RAPORT DE EVALUARE A CONDIȚIILOR DE ACCESIBILITATE FIZICĂ ÎN CADRUL SCOLII PROFESIONALE NR.7 BLOCUL PRINCIPAL

Str. Maria Drăganu 5, Chișinău MD-2044

AO Centrul pentru Drepturile Persoanelor cu Dizabilități

1.1. Stația de așteptare a transportului public

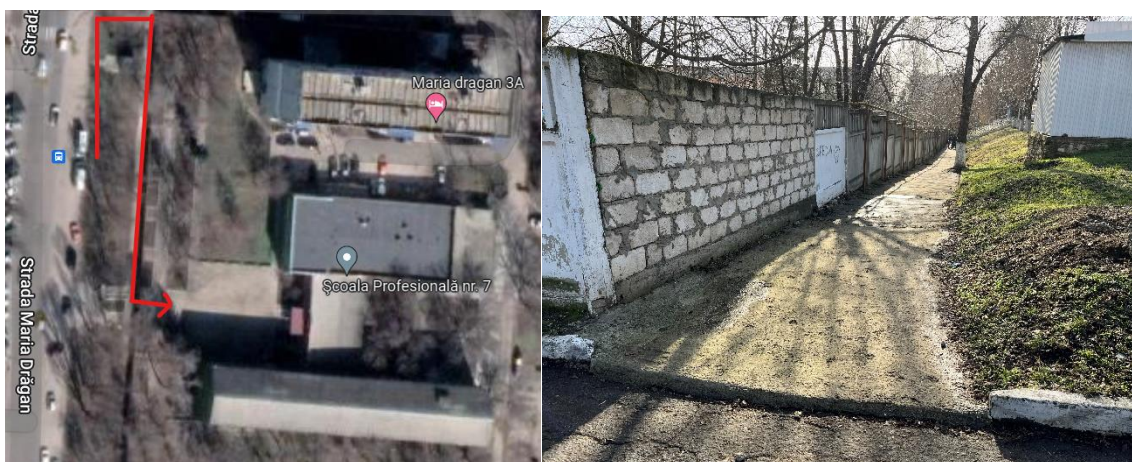
Școala Profesională nr.7 se află pe strada Maria Drăgan 5 . În fața porții este amenajată stația de așteptare a transportului public in aer liber. Asfaltul din preajma stației de așteptare a transportului public e de proastă calitate . Pe toată lungimea zonei de îmbarcare în transportul public nu este aplicat pavaj tactil de avertizare în culori contrastante.

Stația de așteptare a transportului public situată pe str. Maria Drăgan 5 din preajma clădirii în care își desfășoară activitatea Școala profesională nr.7 este inaccesibilă atât pentru persoane cu dizabilități utilizatoare de scaun rulant cât și pentru persoane cu dizabilitate de vedere (nevăzători).

Se recomandă Școlii Profesionale nr.7 înaintarea unei cereri către Direcția Generală Transport Public și Căi de Comunicații prin care să se solicite reamenajarea stației de așteptare a transportului public în măsura în care aceasta să corespundă standardelor de accesibilitate și anume:

- ✓ aplicarea pavajului tactil de avertizare în culoare contrastantă pe toată lungimea de îmbarcare în transportul public.

1.3. Parcaje

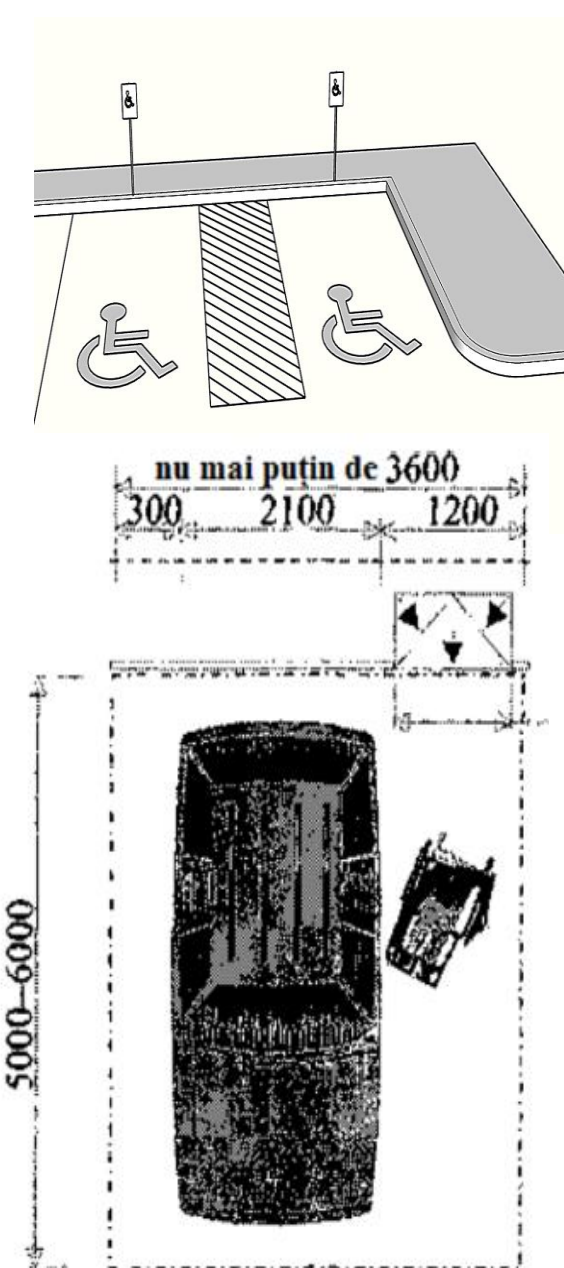
În curtea situată în spatele clădirii sunt amenajate locuri de parcare. În cadrul acestei parări nu sunt rezervate locuri de parcare special amenajate pentru parcare autovehiculelor persoanelor cu dizabilități.

Spațiul existent în curtea clădirii permite amenajarea cel puțin a 2 locuri de parcare rezervat pentru parcare autovehiculelor persoanelor cu dizabilități.

Se recomandă Școlii Profesionale Nr.7 să întreprindă măsuri de amenajare a cel puțin 2 loc de parcare pentru parcare autovehiculelor persoanelor cu dizabilități.

✓ Reconfigurarea parcajului astfel ca să existe 2% sau minim 2 locuri de parcare pentru persoanele cu dizabilități, marcate corespunzător

✓ Marcarea locului cu indicator și marcaj rutier conform

✓ Marcarea dimensiunii locului de parcare până la 3,5 x 5 m pentru a permite

2.1. Ușa de la intrare în clădire

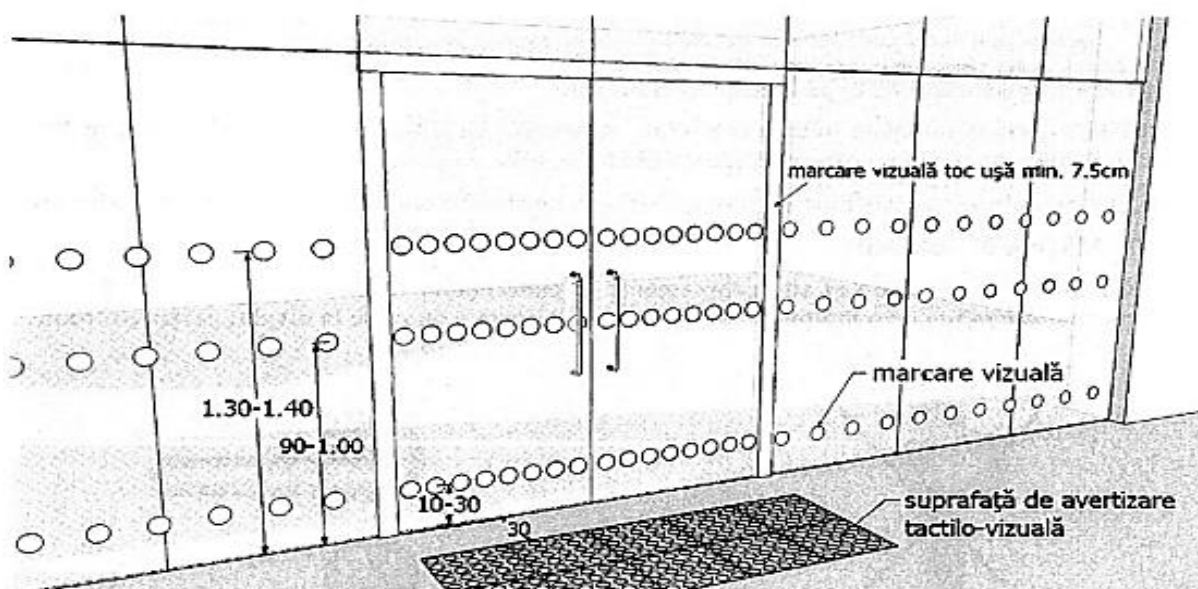
Ușa instalată la intrare în clădire este din aluminiu de 2 părți . Ce pot fi deschise, fiecare parte a ușii are 80 cm. Nu sunt utilizate culori contrastante și marcaje tactile care fac ca ușile de la intrare să fie ușor de identificat.. Ușa are prag de 5 cm . În fața ușii există spațiu redus pentru manevrarea scaunului rulant. Deschiderea ușii este lejeră și implică o forță de operare redusă. La intrarea în clădire nu sunt turnichete sau bariere, care împiedică accesul persoanelor cu dizabilități.

Intrarea în clădire este parțial accesibilă pentru persoane cu dizabilități utilizatoare de scaun rulant, premergătoare și alt echipament ajutător. Însă lipsa elementelor care asigură accesibilitatea vizuală pentru persoane cu dizabilitate de vedere prezintă un potențial risc de accidentare a acestor persoane.

Se recomandă să se întreprindă măsuri pentru asigurarea accesibilității vizuale la intrarea în clădire în special aplicarea benzilor în culori contrastante și marcaje tactile pentru a facilita identificarea ușilor de la intrare și eliminarea pragului.

Eliminarea pragului de la ușă principală de la intrarea în clădire.

3.1. Căi de circulație pe orizontală

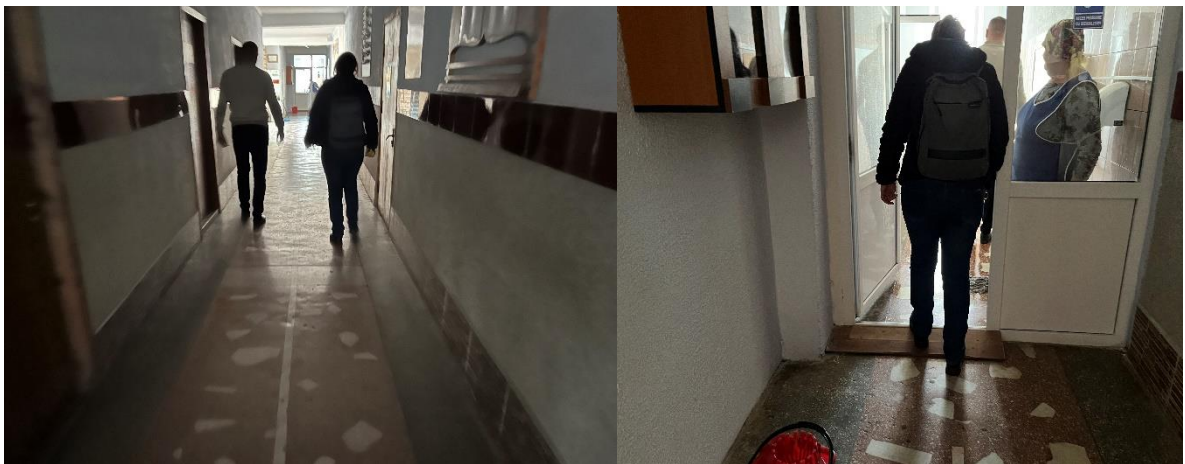
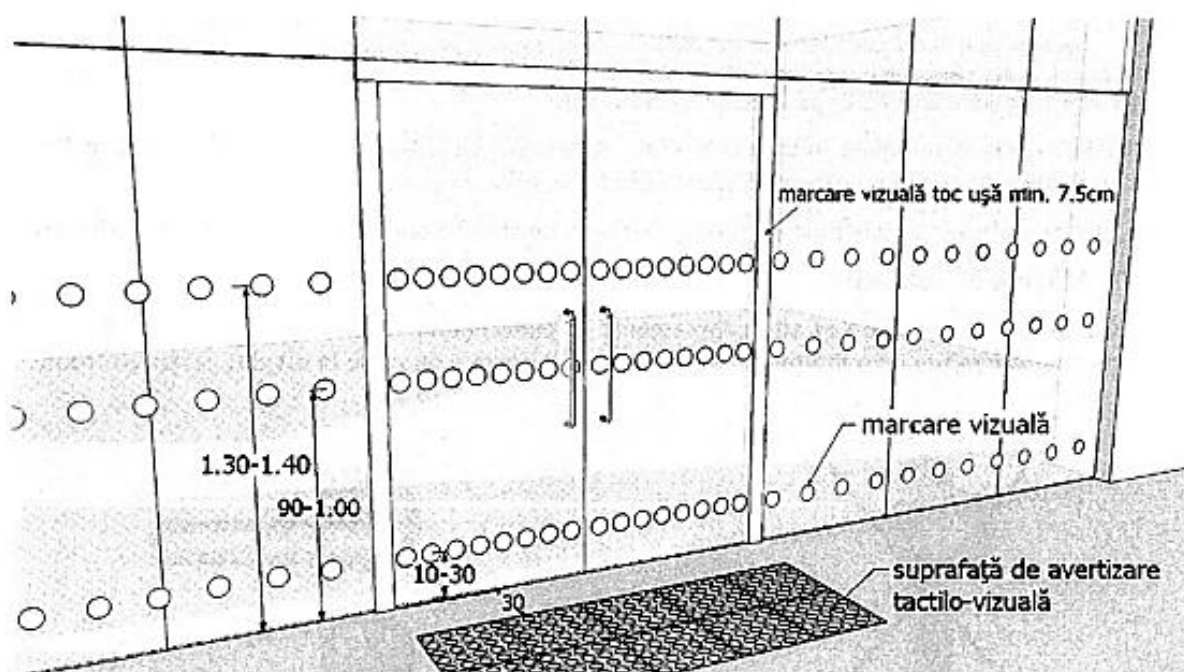
Holurile și coridoarele din interiorul clădirii au o iluminare insuficientă naturală. În interiorul clădirii nu sunt folosite culori contrastante și nu sunt aplicate marcaje tactile pentru a facilita orientarea în interiorul clădirii.

Sunt prezente uși duble cu dimensiuni de 75cm și praguri de 5cm compensate cu rampe improvizate din lemn.

Toate spațiile din interiorul clădirii, destinate publicului, sunt parțial accesibile utilizatoare de scaun rulant, premergătoare și alt echipament ajutător. În ceea ce privește asigurarea accesibilității vizuale pentru persoane cu dizabilitate de vedere aceasta nu este asigurată. Lipsește marcajul tactil pentru identificare ușilor din interiorul clădirii.

- ✓ Pe suprafața ușilor din interiorul oficiului în vederea asigurării contrastului vizual aplicarea marcajelor în culoare contrastantă. Marcajele urmează să fie aplicate la o înălțime de 1,2-1,6 m de la pardoseală.

- ✓ Aplicarea pe suprafața pardoselii a marcajului tactil în scopul asigurării identificării ușilor de către persoanele cu dizabilitate de vedere.
